改善箇所説明図

基準不適合発生箇所

改善前	改善後

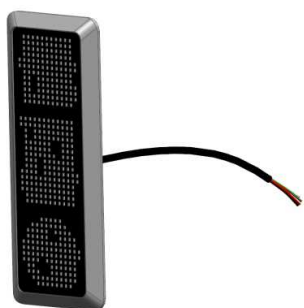
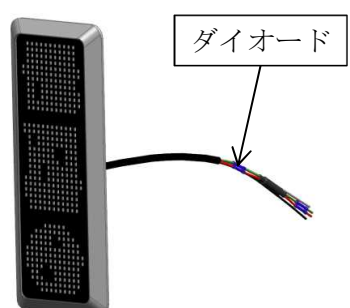
バスの乗降中電光表示器において、SOS（非常灯）表示回路が不適切なため、後扉開放時にSOSを表示すると、後扉が閉まらなくなるおそれがある。

注： は追加する部品を示す。

全車両、乗降中電光表示器の電気回路にダイオードを追加する。
